RESPUESTAS Y ACLARATORIA N°2
PROPUESTA PÚBLICA 02/2020
“DISEÑO NORMALIZACION SISTEMA RED CONTRA INCENDIOS
SECTOR NORTE PUERTO DE ARICA”.

De acuerdo con lo establecido en las Bases Administrativas que rigen la licitación Pública 02/2020 relativa al **“DISEÑO DE SISTEMA DE RED CONTRA INCENDIOS, SECTOR NORTE PUERTO DE ARICA”**, la Empresa Portuaria Arica emite el presente documento con las respuestas a las consultas efectuadas a este proceso de licitación.

CROQUIS EPA: DISEÑO AMPLIACIÓN RED DE AGUA E HIDRANTE.

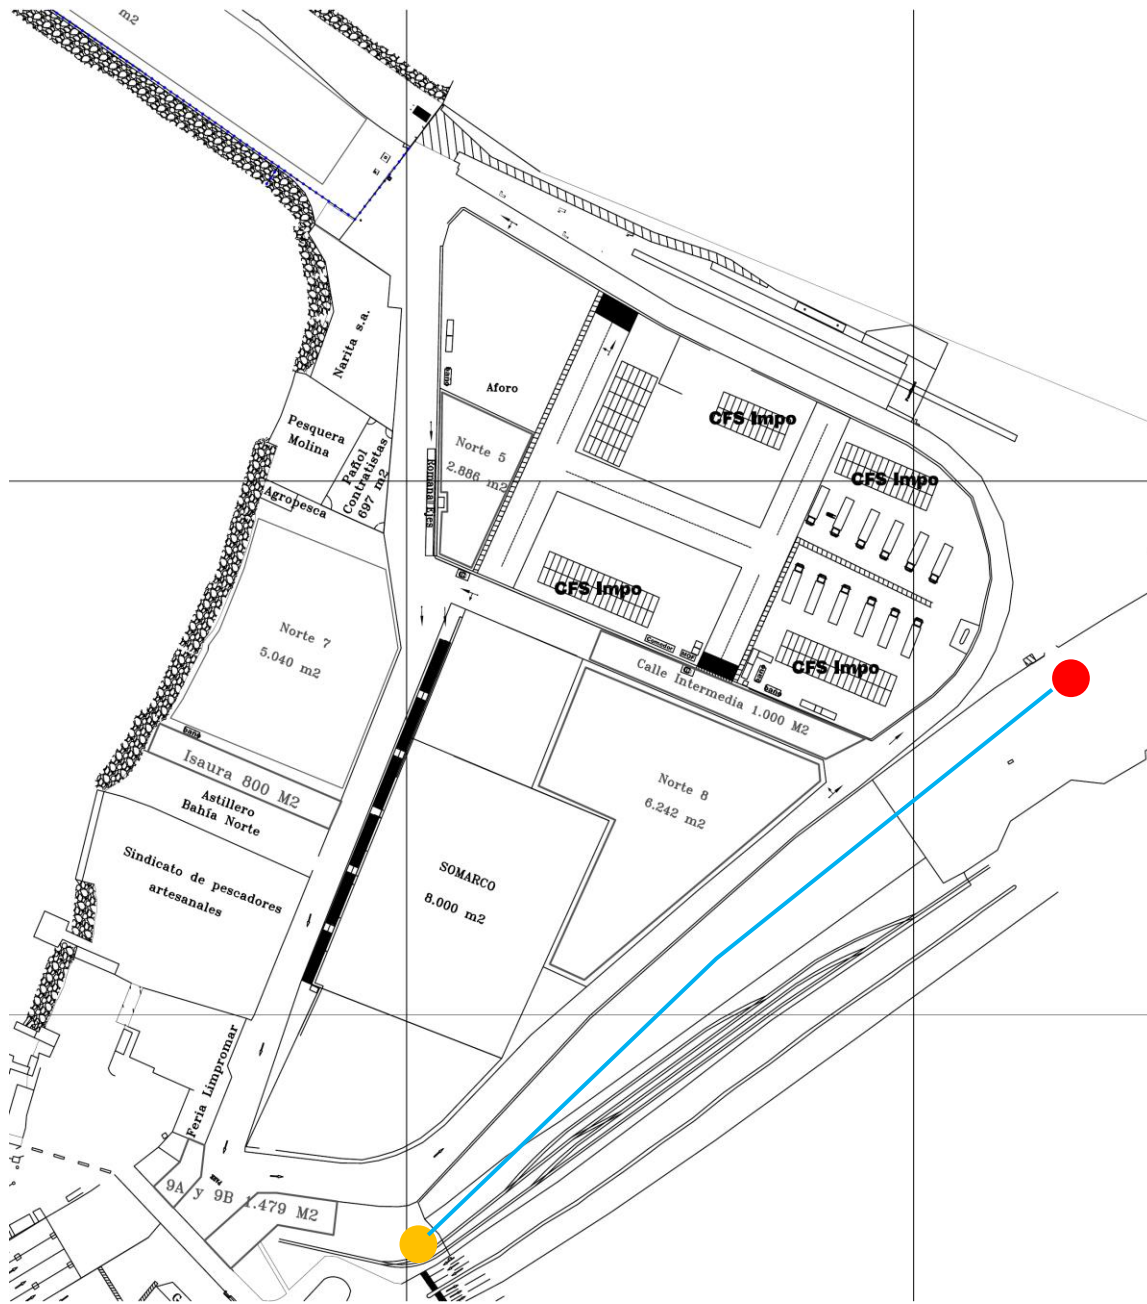
28. Cuáles serán los sectores que se cubrirán con la red nueva. Favor individualizarlos e indicar tipo de operación que se realiza en cada sector.

29. Respecto a esto último, indicar si hay sectores por los que no esté permitido pasar con red de agua.

32. En trabajos anteriores se han encontrado redes eléctricas que atraviesan las calles interiores de este sector del puerto. Se solicita información respecto a estas.

57. En el punto 3 Objetivo General, se hace mención a una alternativa propuesta para la red contra incendio, favor se solicita entregar los antecedentes previos que permitieron la definición de esa alternativa y una descripción de detalle de las obras que involucra dicha alternativa.

64. Por favor, indicar ubicación del punto de conexión a la red de agua (Tie-In).

Resp.: Se adjunta croquis referencial. Los grifos en cada punto serán solo para recarga de camión de bombero.

Resp.: Los sectores del croquis no tienen restricciones.

Resp.: En el trazado propuesto en croquis no existen redes eléctricas soterradas.

Resp.: La alternativa propuesta a que se hace mención es la que se indica en croquis adjunto. Las Especificaciones Técnicas las deberá proporcionar el Diseño.

Resp.: El Diseño deberá proponer un punto de conexión inicial, de acuerdo con los antecedentes entregados.
